CORRIGE

Echelle: 2:1	Titre du document: Micromoteur de démonstration SABOT (Repère 42)
Matière: c30	
Format: A4	Etablissement: Jean Rostand / Mantes la Jolie Lycées Robert Doisneau / Corbeil-Essonnes Partenariat: Société LOCTITE France

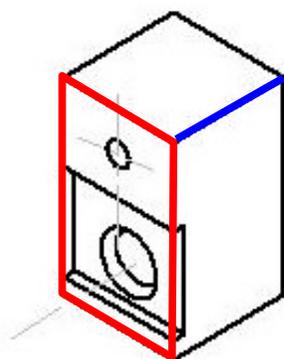
Remarque:

La réalisation de la pièce par cette esquisse oblige à une opération supplémentaire pour effectuer la rainure sur la face avant
